Planbereich Nr. 21.01/14 Aufstellung des Vorhabenbezogenen Bebauungsplanes gemäß § 13 a BauGB "Badwiesen I", Stadt Kirchheim unter Teck, Lkr. Esslingen (TK 25: 7322 Kirchheim unter Teck)

Bebauungsplan „Badwiesen I“, Gemarkung Kirchheim

Bebauungsplan „Badwiesen I“ Planbereich Nr. 21.01/14, Gemarkung Kirchheim

„Badwiesen I“

**Bereich für
geplante Trafostation**

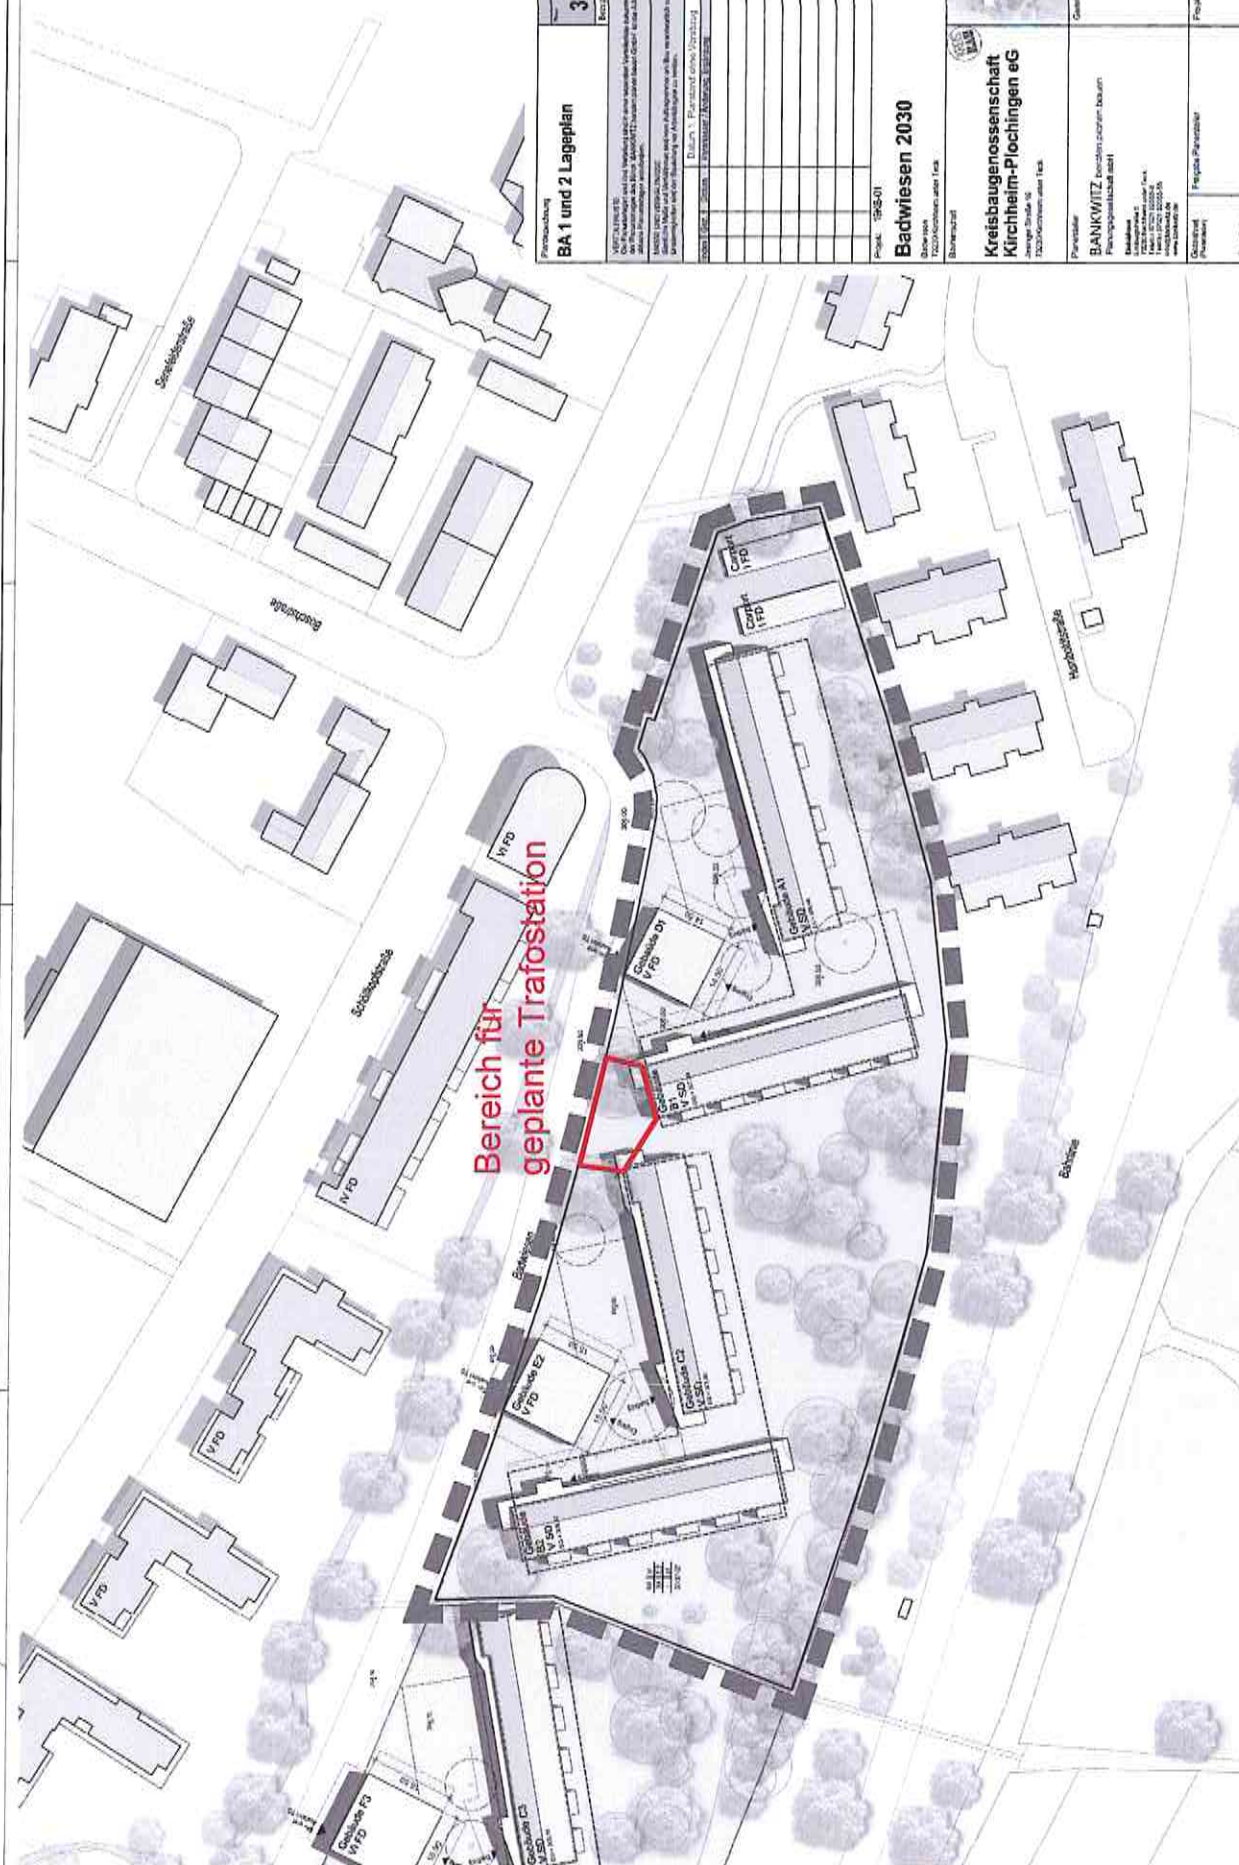
Für die elektrische Versorgung des Planbereichs bitten wir um Ausweisung eines Stationsstandortes. Die Trafostation sollte von einer öffentlichen Straße her zugänglich sein und benötigt einen Platzbedarf von ca. 5,5m x 4,5m. Aus unserer Sicht haben wir einen geeigneten Bereich in der beiliegenden Kopie des Lageplans eingezeichnet.
